OBYTNÁ ZÓNA - IVANKA PRI DUNAJI: SITUÁCIA - KOORDINAČNÁ
LOKALITA PRI ŠÚRSKOM KANÁLI

C.2

Vaše číslo:
OU-SC-OSZP-2021/008740-023

Vec: Obytná zóna Ivanka pri Dunaji – lokalita pri Šúrskom kanáli – výzva na doplňujúce info - **ODPOVEĎ**

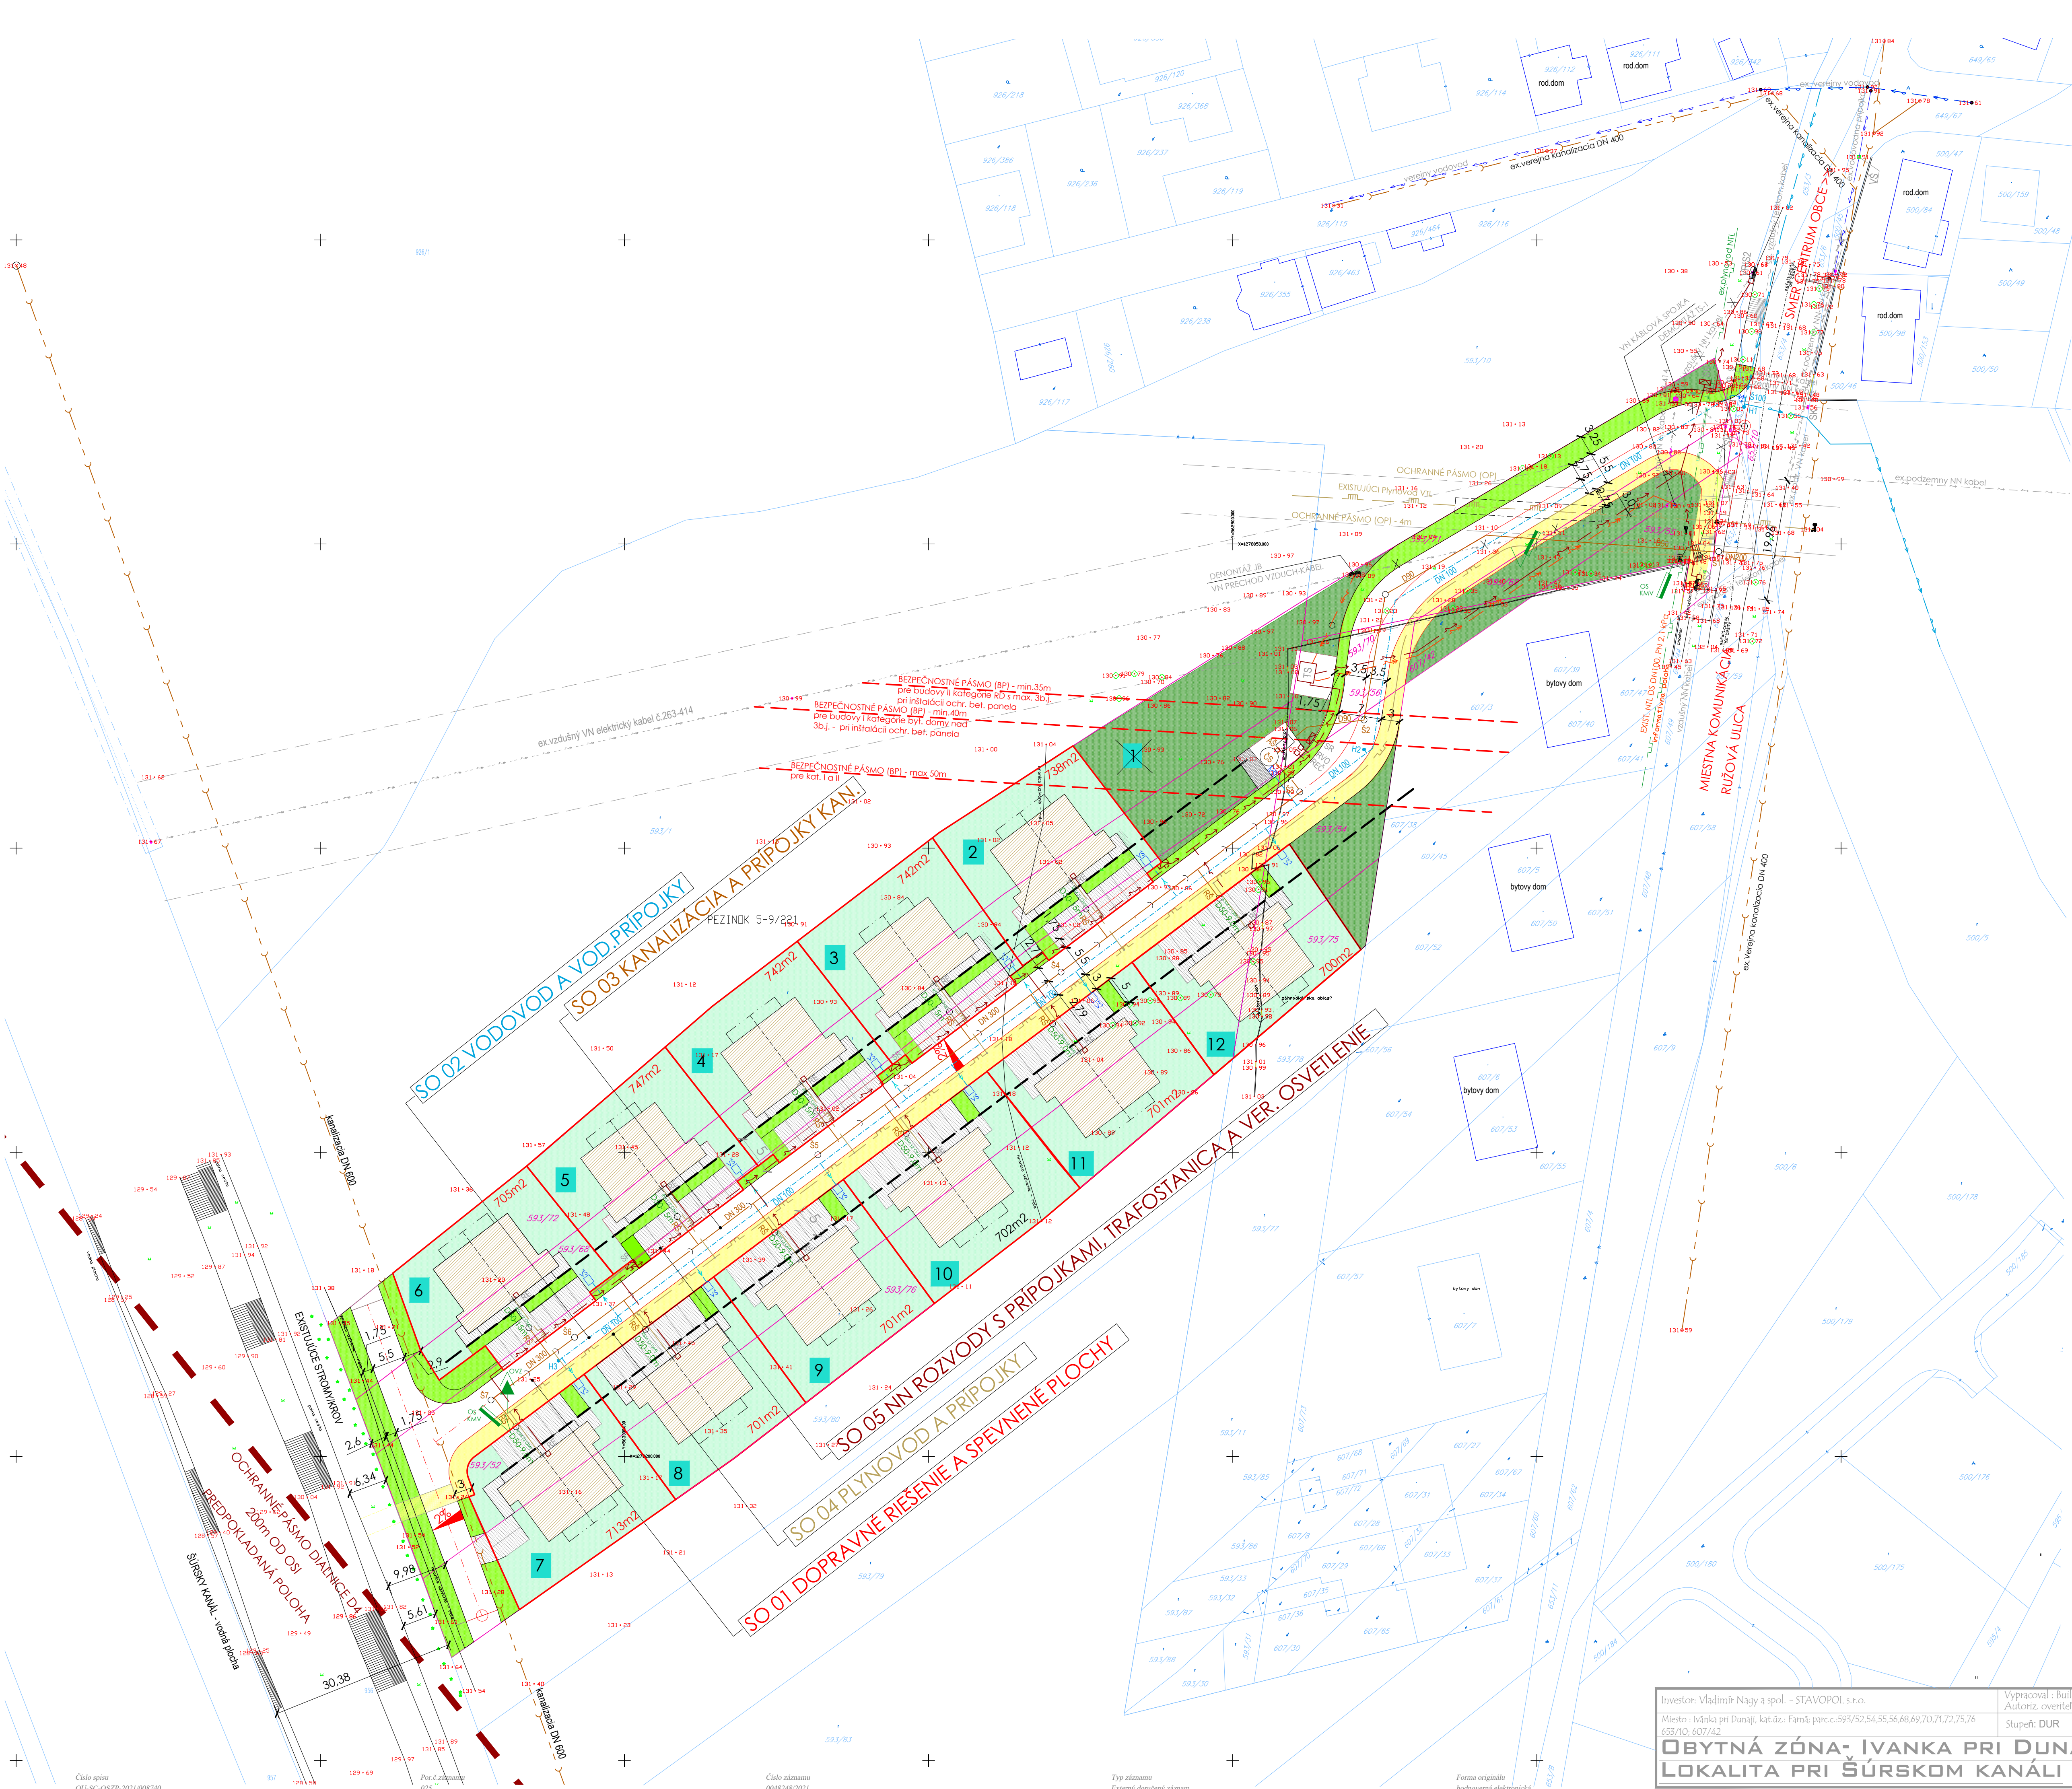
3. V prílohe prikladáme mapovú dokumentáciu s navrhovaným zámerom a doplneným polohopisom a výškopisom riešeného územia. Najmenšia vzdialenosť medzi navrhovanou komunikáciou a násypom je 9,98m, pozdĺž navrhovanej komunikácie sa na pozemku investora ďalej navrhuje pás šírky 4m, rovnobežne so Šúrsnym kanálom, pre vytvorenie izolačnej zelene. Najmenšia vzdialenosť násypu od hranice pozemku investora je 5,5m. Vzdialenosť vodnej plochy kanála od hranice pozemku investora sa pohybuje okolo 30m. Výškové prevýšenie medzi bodmi na hranici riešenej zóny a násypu je 0,6m. Je možné konštatovať, že prevýšenie medzi násypom a riešenou zónou je vzhľadom na ich vzdialenosť mierna a pri ďalšom stupni PD pri riešení výškového riešenia komunikácie sa táto skutočnosť pre napojenie cyklotrasy navrhovanej zóny zohľadní.
